**CCR-VIA -- COMITATO DI COORDINAMENTO REGIONALE PER LA VALUTAZIONE D'IMPATTO AMBIENTALE**

**Giudizio n° 3455 del 15/07/2021**

**Oggetto:** Adeguamento gestione impianto di recupero rifiuti da costruzione e demolizione con operazioni di messa in riserva R13 e riciclo/recupero R5 ai sensi del D.M. 28 marzo 2018 n. 69

**Tipo procedimento:** Verifica preliminare ai sensi dell'art. 6 comma 9 del D.Lgs. 152/06 e ss.mm.ii.

Fig. 1: planimetria generale dell'impianto

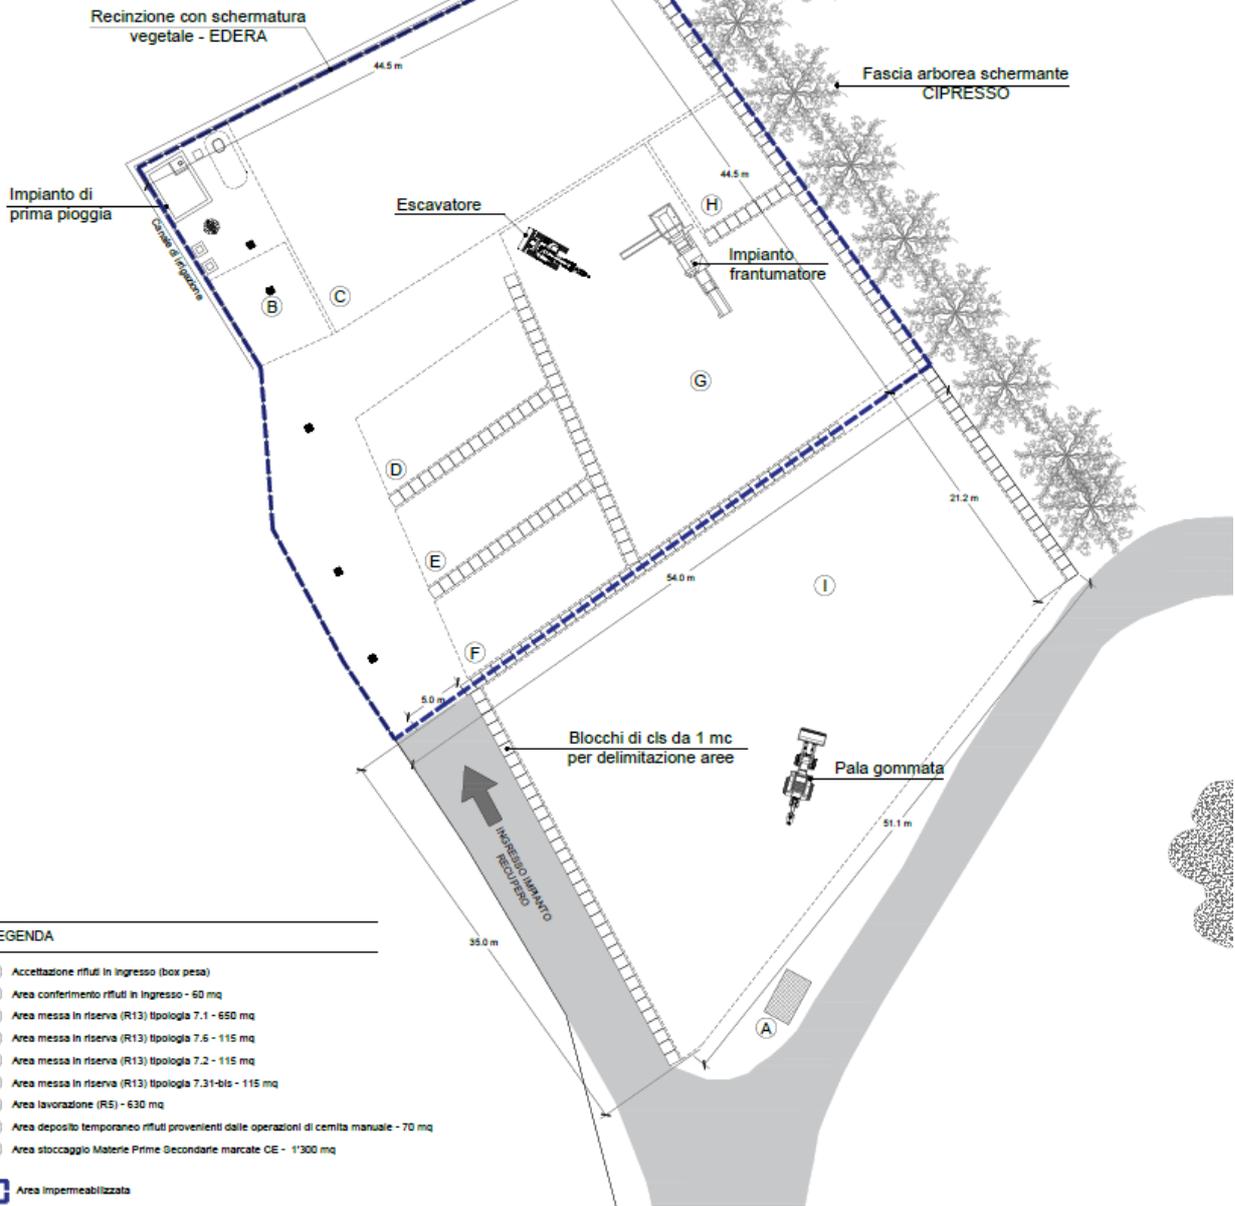
Ritenuto che la proposta progettuale presentata in VP sia congrua con le condizioni riportate nel sopraccitato art. 6, comma 9, fermo restando che le aree di deposito dei rifiuti e del materiale trattato in attesa di analisi debbano essere chiaramente separate;

Fig. 3. Disposizione dei sistemi di bagnatura e foto indicative dei sistema di abbattimento e del contatore del consumo di acqua

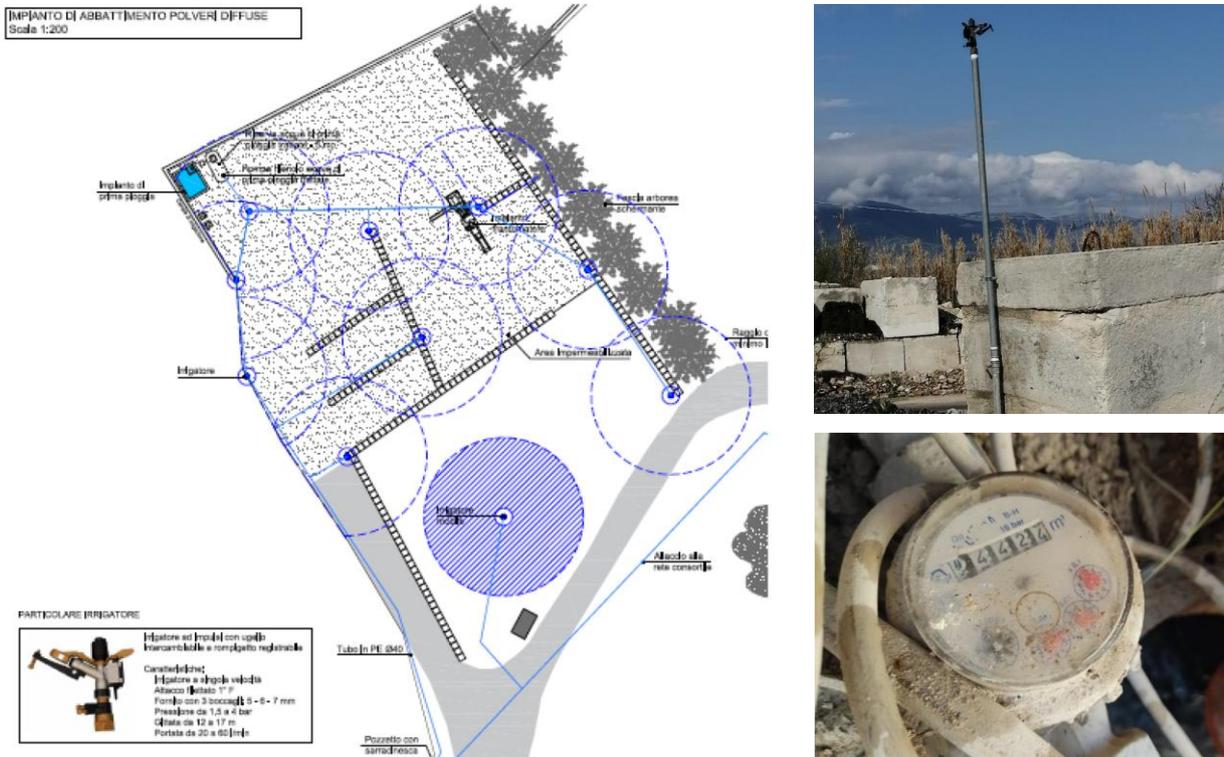
2. Estensione dell'impianto di bagnatura anche ai cumuli di materia che ha cessato la qualifica di rifiuto e a tutti i cumuli di materiale polverulento, installando contatori per verificare gli effettivi consumi idrici.

*La bagnatura dei cumuli è stata estesa anche sui cumuli che hanno cessato la qualifica di rifiuto tramite anche sistemi mobili così come approvato in sede di A.U.A. Di seguito si riporta la disposizione minima dei sistemi di bagnatura presenti nell'impianto e una foto esemplificativa sulla modalità di installazione dei sistemi fissi:*

Fig. 4: linee di deflusso delle acque meteoriche

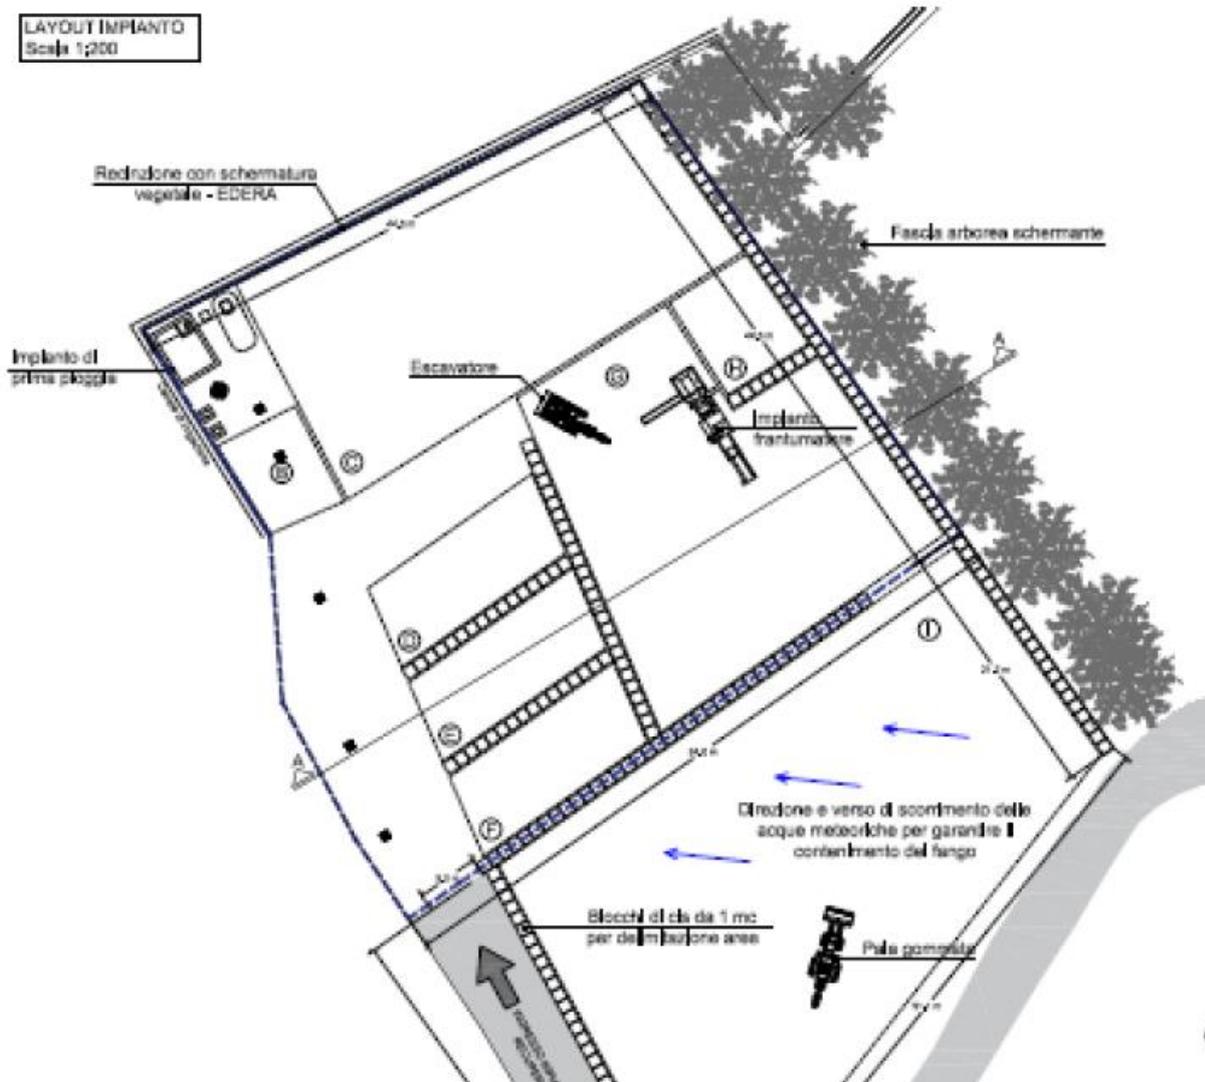
4. L'azienda deve realizzare un sistema di regimazione delle acque meteoriche che dilavano le materie che hanno cessato la qualifica di rifiuto che ne garantisca il contenimento, evitando così la dispersione di fango.

*Come già chiarito anche in sede di rilascio dell'AUA, le acque meteoriche ricadenti in aree destinate al deposito delle materie che hanno cessato la qualifica di rifiuto sono gestite attraverso pendenze idonee presenti naturalmente sul sito al fine di non disperderle al di fuori delle aree di stoccaggio, inoltre si evidenzia che le aree destinate al deposito di materie che hanno cessato la qualifica di rifiuto e le aree di transito non sono state impermeabilizzate proprio per favorire il drenaggio delle acque meteoriche*

Fig. 4: ubicazione piezometri e ricostruzione della superficie piezometrica

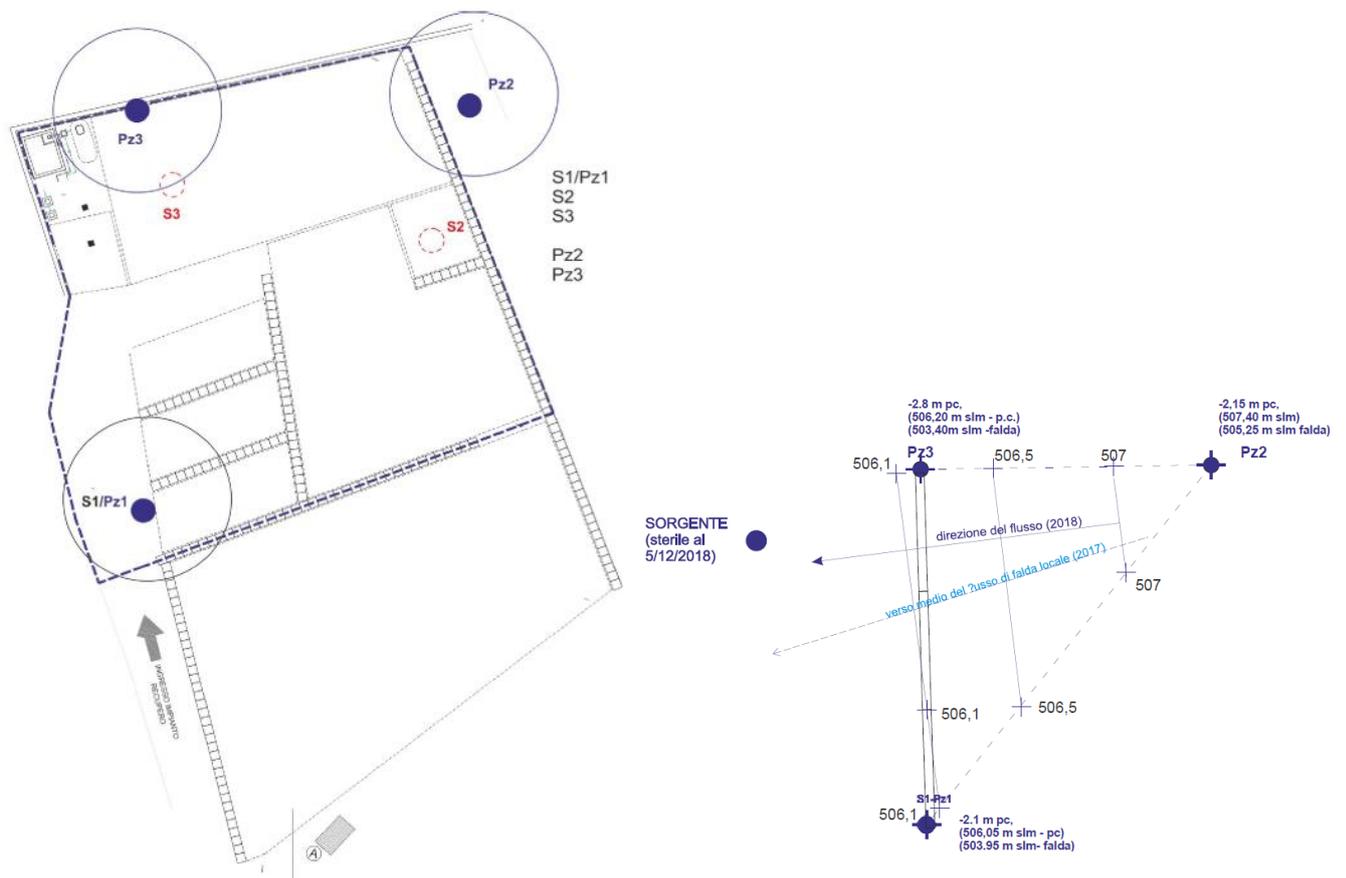
6. Vista la vulnerabilità delle acque sotterranee, in aggiunta alla bassissima soggiacenza e alla presenza della vicina emergenza sorgiva posta a valle idrogeologica del sito, si ritiene necessario:
  - a) integrare la rete piezometrica tramite l'allestimento a piezometro degli altri due punti spia e rielaborare la superficie piezometrica;
  - b) acquisire la scheda tecnica-stratigrafica del sondaggio S3;
  - c) concordare un monitoraggio delle acque sotterranee e della sorgente con il distretto territorialmente competente.

In riferimento al punto 6 a), nella relazione denominata *Integrazioni come da prescrizioni del C.C.R. V.I.A. n. 2841*, datata febbraio 2018, si dichiara che *così come richiesto si è provveduto ad integrare la rete piezometrica. I due nuovi piezometri quali conversione dei precedenti sondaggi a carotaggio S2 ed S3 sono stati realizzati nelle immediate vicinanze degli stessi ma in posizione "esterna" alle aree operative in modo che non risultino mai occupati da cumuli e quindi sempre ispezionabili. [...] la misura della soggiacenza della falda nei tre punti è la seguente:*

- Pz1: - 2,1 m p.c.;
- Pz2: - 2,15 m p.c.;
- Pz3: - 2,80 m p.c..

Fig. 5: stratigrafia sondaggio S3

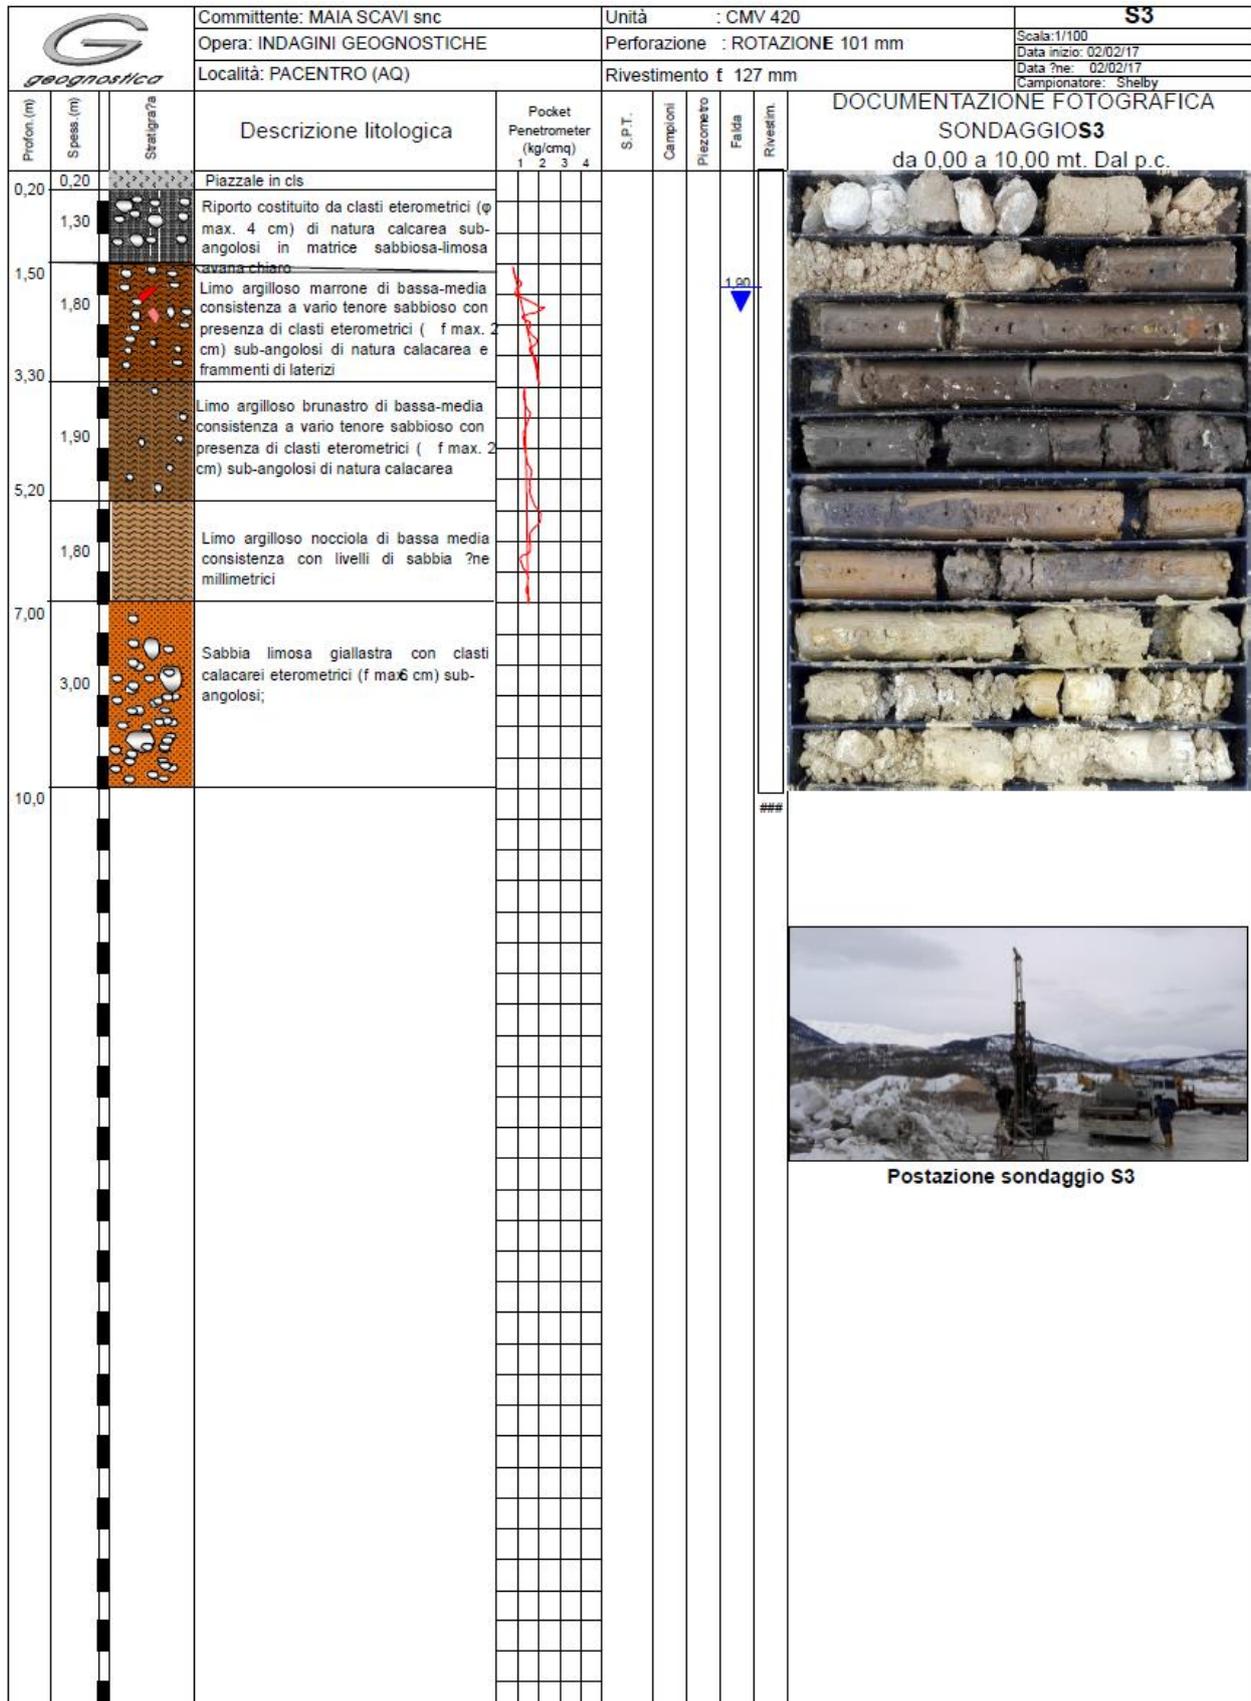
Per quanto riguarda il punto 6 b), nella stessa relazione richiamata al punto precedente il tecnico ha allegato la seguente *scheda tecnica - stratigrafica del sondaggio S3*:
